ID: Codice procedura (ID_VIP/ID_MATTM):10844

Impianto per la produzione di energia elettrica da fonte eolica, costituito da 6 aerogeneratori della potenza complessiva di 37,2 MW, un sistema di accumulo da 25 MW e relative opere connesse in località "Rempillo" nel comune di Pitigliano (GR).

OGGETTO DELLE OSSERVAZIONI

Immagine n. 5 Intervisibilità degli impianti eolici della provincia di Viterbo anche in quella di Grosseto, in particolare nel pitiglianese.

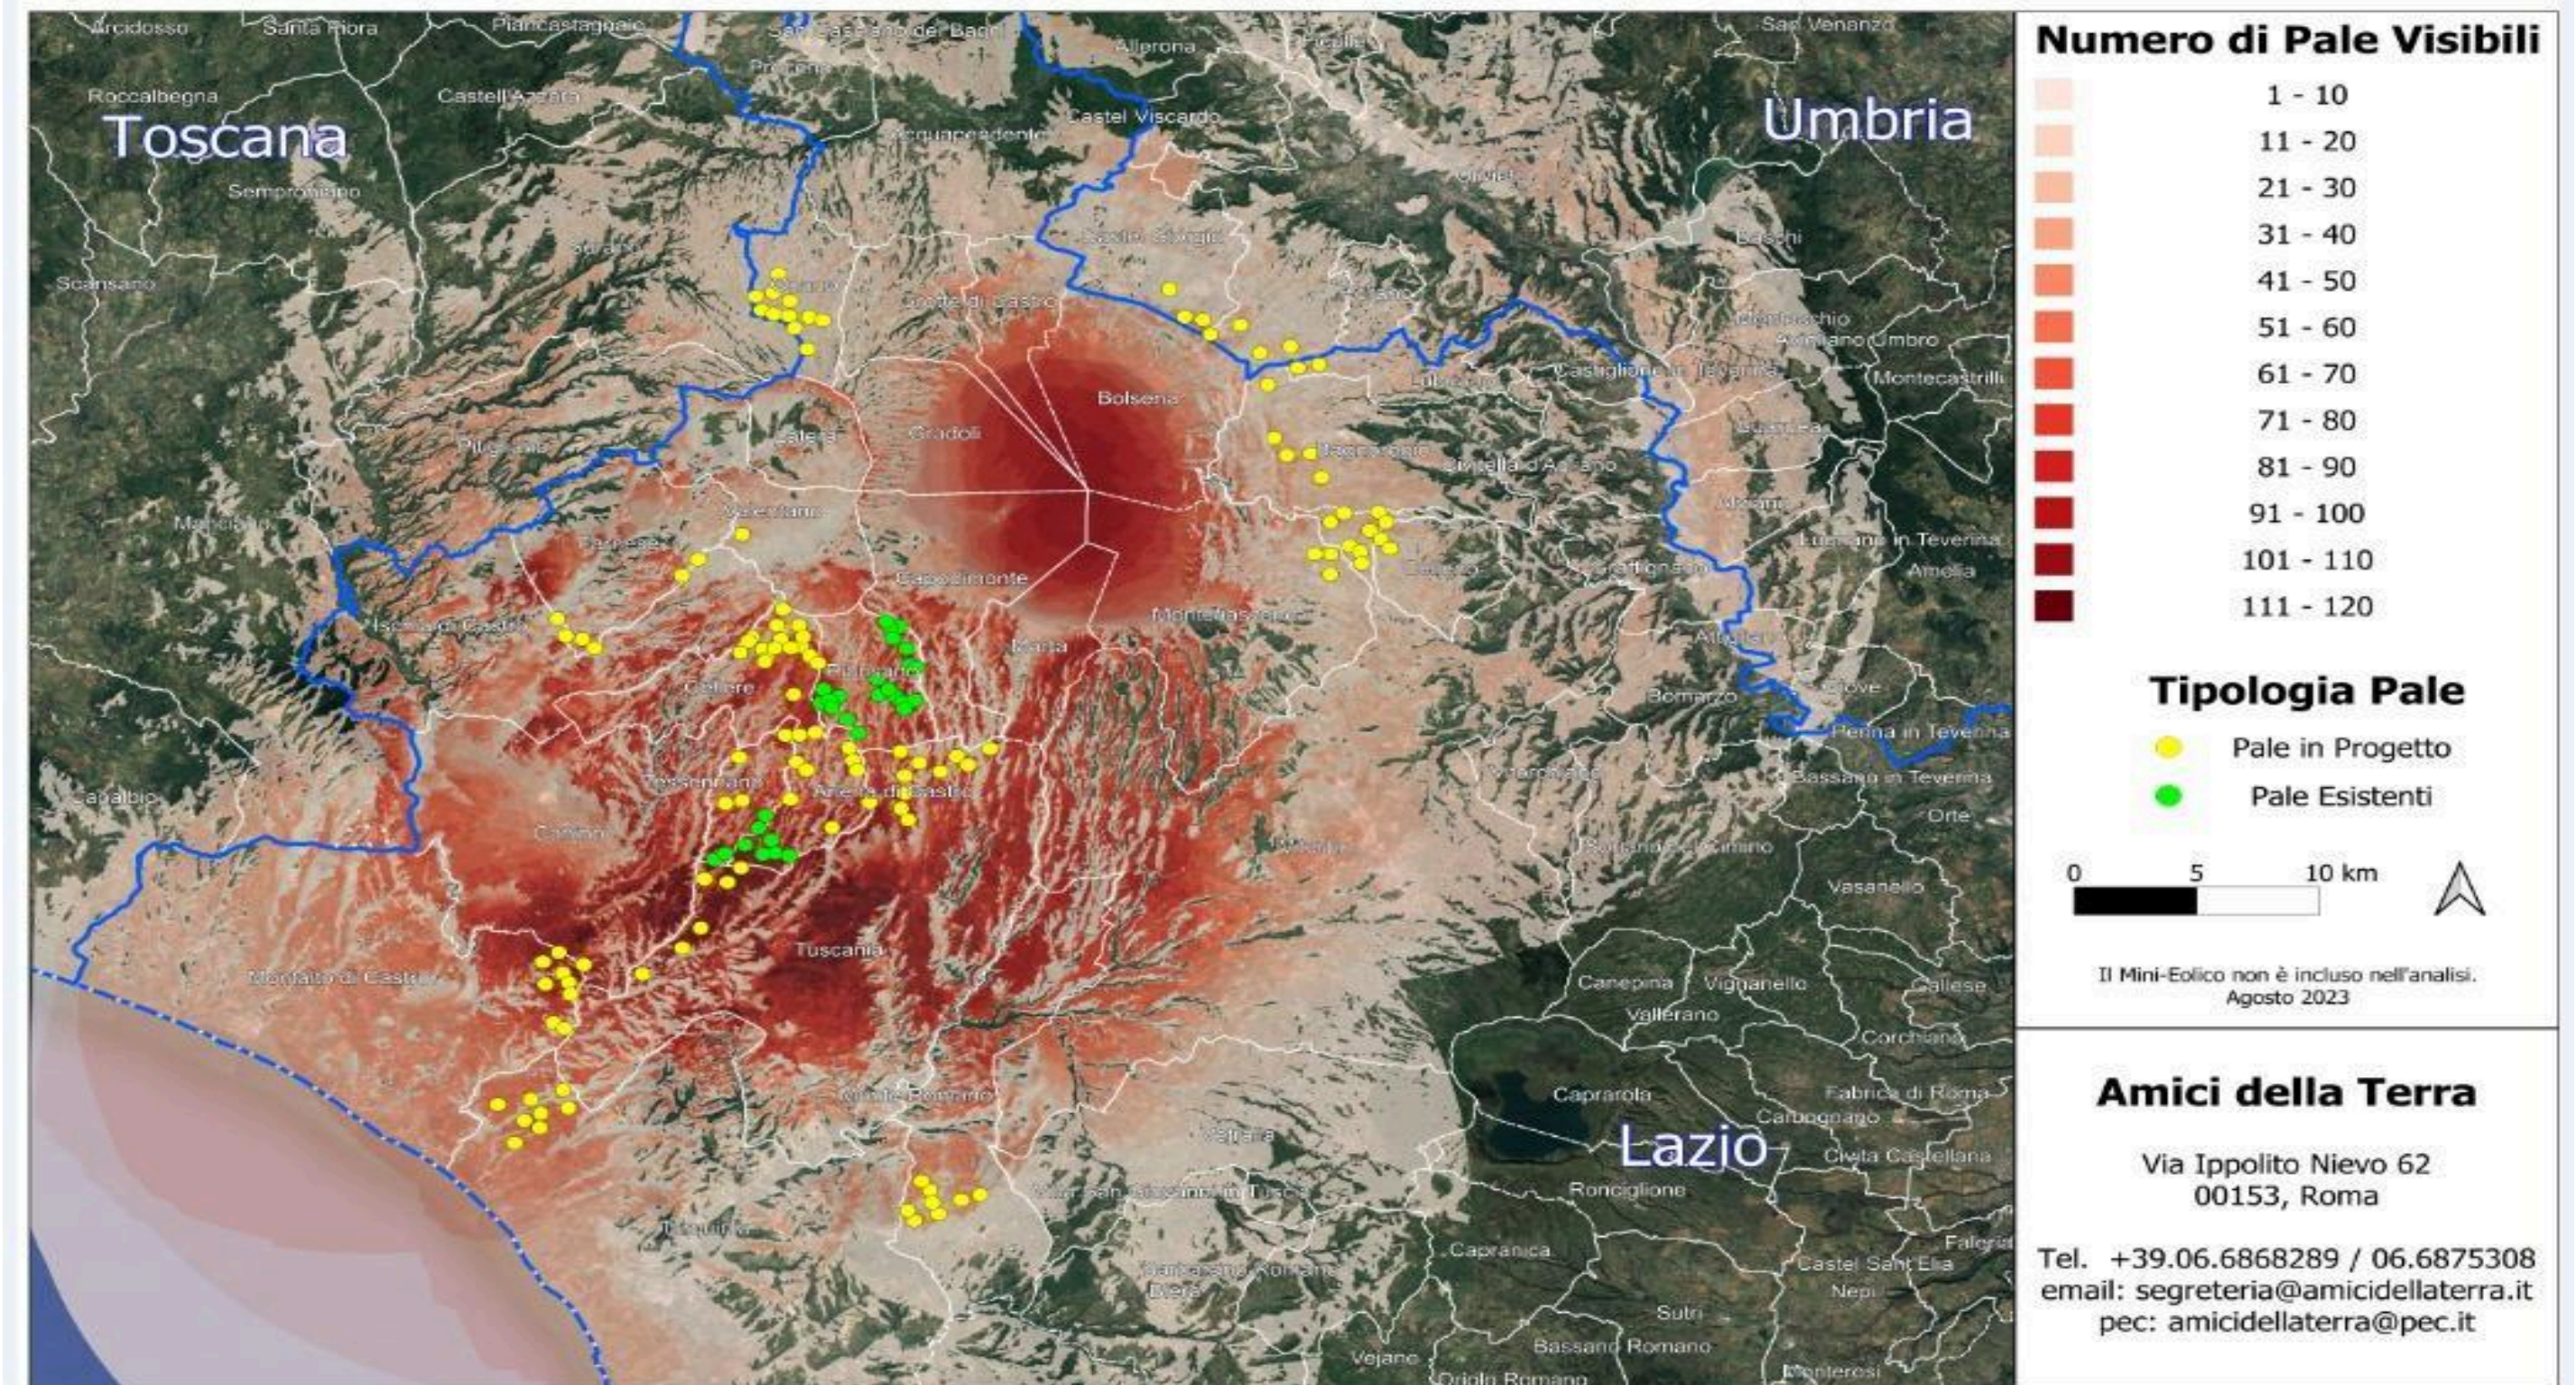
nn. 1 e 2 e crea anche degli impatti negativi anche sui beni naturalistici come verrà dettagliato nell'Osservazione n. 4. Inoltre andrebbe a sommarsi al già enorme cumulo di impianti eolici e fotovoltaici e geotermici che già creano una elevata criticità ambientale nella provincia di Viterbo e interferiscono anche con il territorio toscano come si può vedere dalle immagini nn. 4 e 5 dell'Allegato n. 1.
